S.P. n° 65 "DELLA FUTA"
PROGETTO DEFINITIVO DELLA VARIANTE SP65
ALL'ABITATO DI RASTIGNANO:
II Stralcio da Ponte delle Oche a Rotatoria Rastignano

**VERIFICA DI OTTEMPERANZA
ALLE PRESCRIZIONI DI VIA**

Committente: Città Metropolitana di Bologna	Documento: Verifica prescrizioni VIA
	Lavoro: PROGETTO DEFINITIVO DELLA VARIANTE SP65 ALL'ABITATO DI RASTIGNANO	Codice: ADD1201 Data: Gennaio 2020

Figura 2.20: Parcheggio Parco Paleotto.

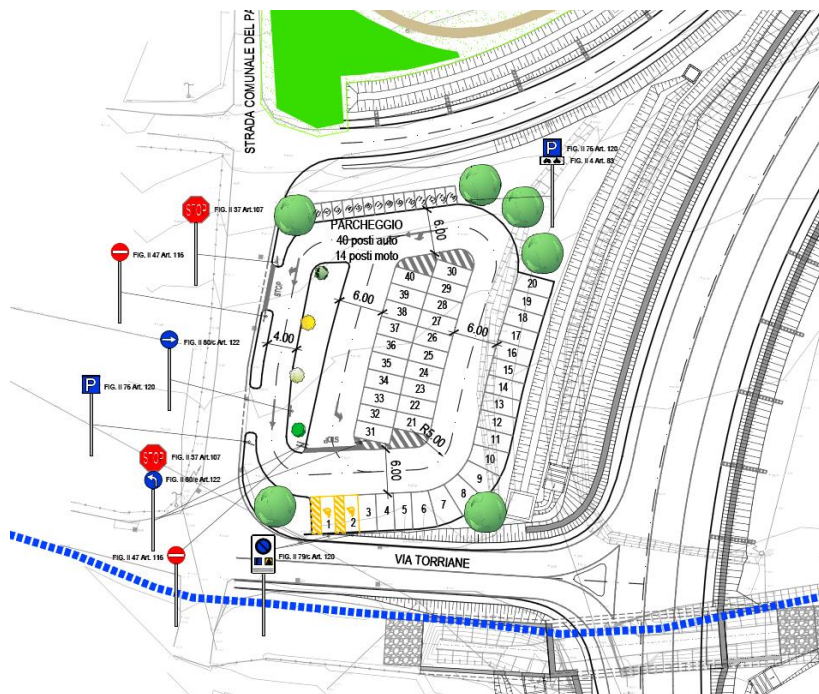
60. Relativamente agli alberi ad ombreggiamento dei posti auto del parcheggio in prossimità dell'accesso al parco Paleotto, dovrà essere osservata una distanza minima tra albero e corpo illuminante di 5 metri, con l'avvertenza di non prevedere reti interrato che interferiscano con le alberature di progetto; l'aiuola centrale dovrà avere una larghezza minima di m.1,50 interno cordolo.

Prescrizione ottemperata; nella presente versione progettuale la posizione e la geometria del parcheggio sono state modificate. In fase di progettazione esecutiva si avrà cura di posizionare gli eventuali corpi illuminanti in modo tale da evitare interferenze con le alberature di progetto.

Figura 2.21: Stralcio planimetrico opere a verde in zona Parco Paleotto.

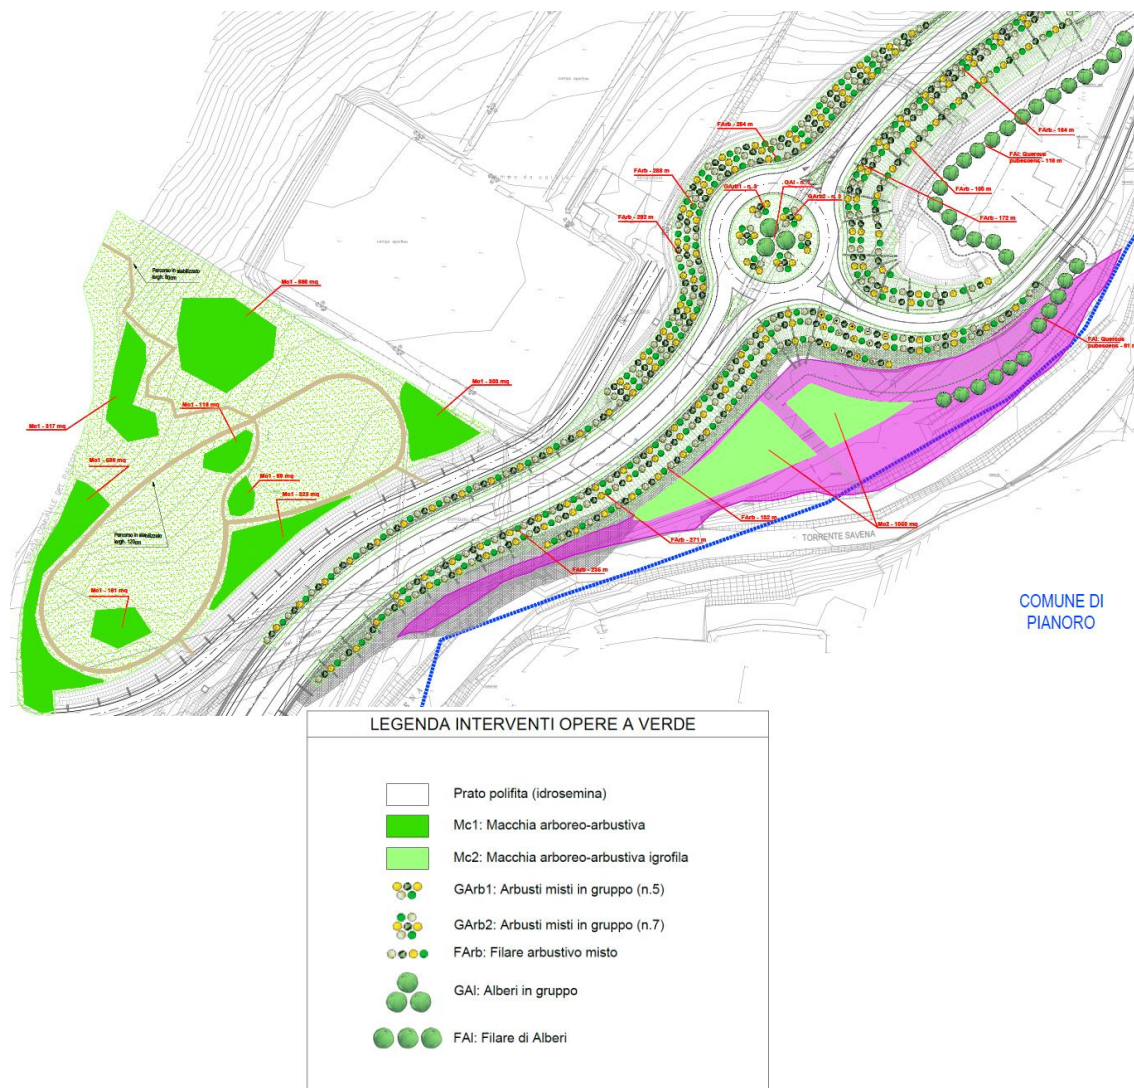
62. Si prescrive di sostituire la prevista sistemazione a prato cespugliato nella rotatoria della bretella del Dazio con l'inserimento di specie arboree, come ad esempio indicato nella tavola delle Tipologie di intervento, Gruppi arborei - Intervento R, con l'esclusione del Pioppo cipressino, tenendo conto sia delle esigenze di illuminazione stradale e sia delle interferenze tra alberature e reti e l'impiantistica di progetto. Le alberature di provenienza vivaistica standard dovranno essere raggiunte da impianto irriguo funzionante e in esercizio al momento della consegna delle aree.

A seguito delle modifiche avvenute nella presente versione progettuale le mutate condizioni di interferenza dell'infrastruttura con il Parco del Paleotto ha portato alla scelta di una differente tipologia di mitigazione, condivisa con il Comune di Bologna: i filari sono stati sostituiti da aree sistemate con macchia arborea-arbustiva, avente caratteristiche simili ad altre aree trattate comprese nel progetto.
